Rapport de contrôle d'installations électriques à basse et à très basse tension

RÉF. 95/2025/100651/D01:1

DATE DU CONTRÔLE 23/04/2025 (10:25 - 11:00) AGENT VISITEUR Youri Saweryniuk
 ADRESSE DU CONTRÔLE Rue de Familleureux 7D - 7170 Manage TYPE DE CONTRÔLE Visite de contrôle vente ancienne installation (8.4.2)

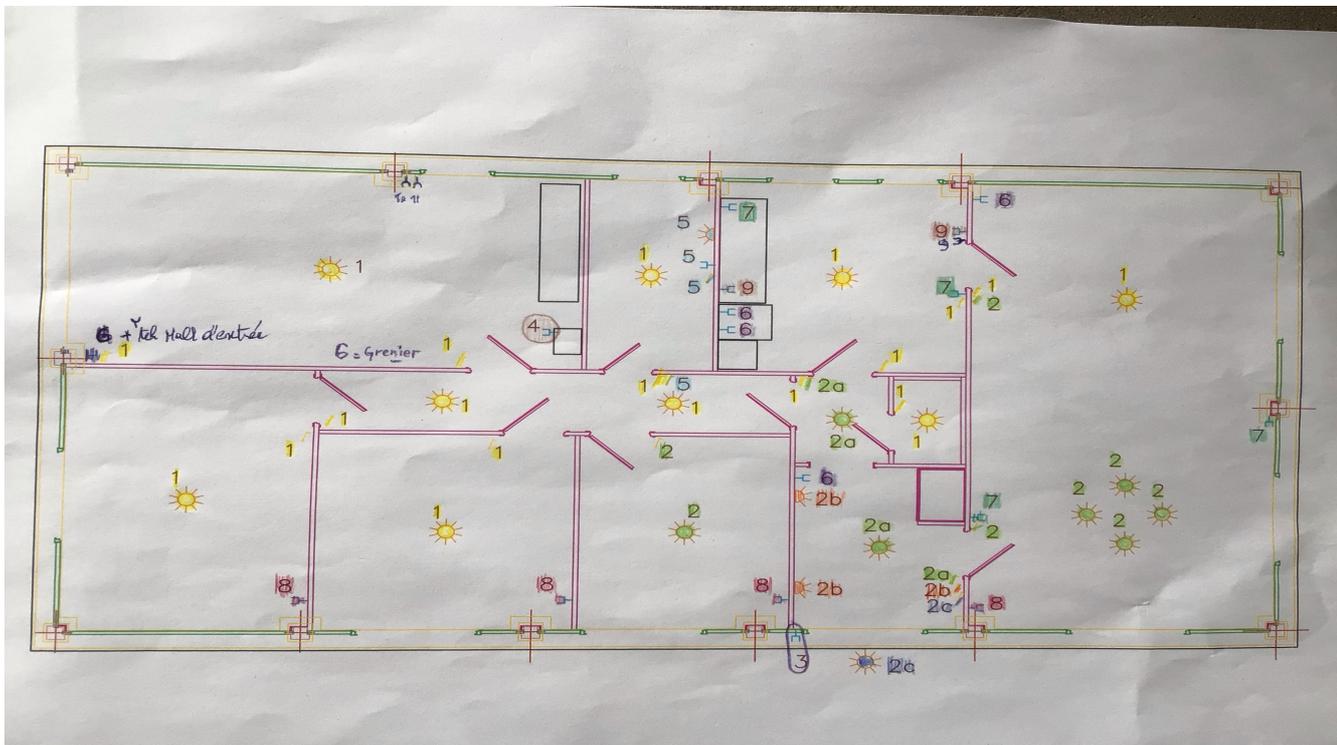
- La résistance de dispersion de la prise de terre est supérieure à 30 Ohm. Il faut l'abaisser. Si ce n'est possible, et qu'elle ne dépasse pas 100 Ohm, des mesures complémentaires selon la sous-section 4.2.4.3.b doivent être prises. - 4.2.4.3.b

- Un/des cordons prolongateurs/multiprises sont installés en pose fixe. - 5.3.4.7.
- La continuité du PE vers les contacts de terre des socles de prise et/ou vers des appareils de classe 1 à poste fixe et/ou des liaisons équipotentielles (principales, supplémentaires) n'est pas réalisée. - 6.4.6.4.;6.5.7.2.

- Le contrôle visuel du matériel fixe ou à poste fixe ou mobile pouvant présenter des dangers pour les personnes et des biens n'est pas concluant. - 6.5.7.2.

- Les schémas unifilaires et/ou plans de position ne sont pas présents. - 3.1.2.;6.4.6.;6.5.7.;9.1.2.
- Des dispositifs de protection à courant différentiel-résiduel ne sont pas du type A, et/ou celui qui est placé en tête de l'installation n'a pas une intensité nominale d'au moins 40A. - 4.2.4.3.;5.1.3.3.;5.3.5.3.;8.2.1.;8.2.2.

- Les bases de fusibles/disjoncteurs à broches ne sont pas équipées d'éléments de calibrage. - 5.3.5.5.
- N'est pas renseigné sur les schémas unifilaires et plans de position l'adresse de l'installation, les coordonnées du responsable des travaux et du propriétaire. Ces derniers devront signer et dater ces schémas. - 3.1.2.;6.4.6.;6.5.7.;9.1.2.

- Un ou des socles de prises de courant ne comportent pas une sécurité enfant. - 4.2.2.3.
- Il manque des rosaces derrière les prises et/ou interrupteurs en nécessitant. - 1.4.

- Raccordements et assemblage, les connexions ou dérivations des câbles ne sont pas effectués en conformité avec les règles de l'art, elles doivent être réalisées dans des boîtes de dérivation, des tableaux, aux bornes des interrupteurs ou des prises de courant ou dans les appareils d'éclairage. Les boîtes d'encastrement des prises et interrupteurs doivent être suffisamment larges pour y réaliser facilement les connexions. - 5.2.6.1

- La tension d'alimentation n'est pas indiquée clairement de manière apparente sur chaque tableau de répartition et de manœuvre. - 3.1.3.3.a
- Un dispositif de protection à courant différentiel-résiduel à haute ou très haute sensibilité ne protège pas comme il se doit certains circuits où l'eau est présente (facteur d'influences externes AD2 ou plus = locaux humides). - 4.2.4.3.

- Les marquages des dispositifs de protection différentiel et/ou contre les surintensités ne sont pas visibles et/ou présents (notes aux OA 63 et 68). - 5.3.5.5.;8.2.2.

- La correspondance entre les repérages sur le tableau et les schémas n'est pas réalisée correctement. - 3.1.2.;6.4.6.;6.5.7.;9.1.2.

Autre(s)

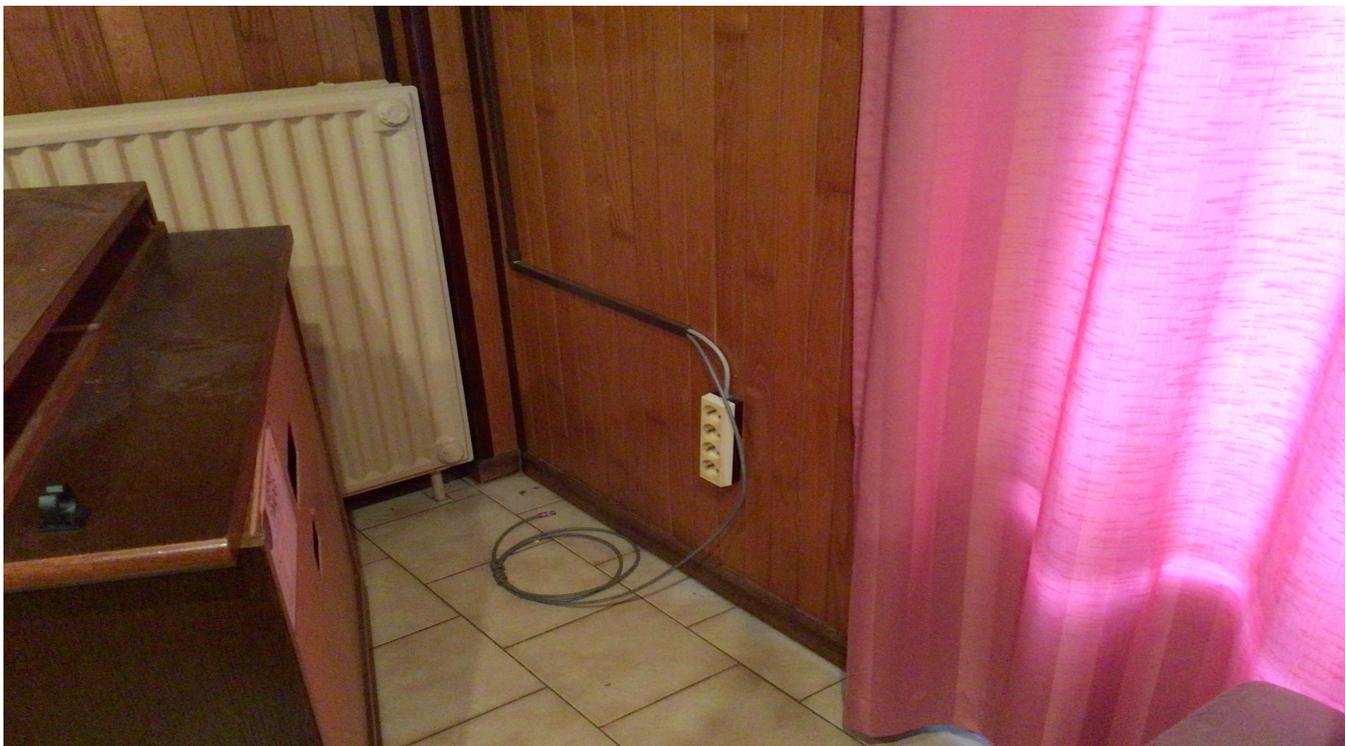
- Nous ne pouvons pas exclure qu'au dépôt des schémas il puisse y avoir d'autres infractions.
- Les schémas unifilaires et plans de position doivent renseigner l'adresse de l'installation, les coordonnées du responsable des travaux et du propriétaire. Ces derniers devront signer et dater ces schémas.
- L'appareillage électrique fixe ou à poste fixe suivant n'est pas présent - lave-vaisselle/machine à laver/cuisinière/ sèche-linge
- Lors d'une rénovation de l'installation électrique, les dérogations pourraient ne plus être appliquées.
- Les plans et schémas seront à adapter en fonction des travaux de mise en conformité qui seront réalisés.
- L'habitation étant meublée, il se peut que tout n'a pu être vérifié.
- Les connexions et/ou dérivations sont à réaliser dans des boîtes prévues à cet effet.
- Les photos prises des infractions sont à titre d'exemple
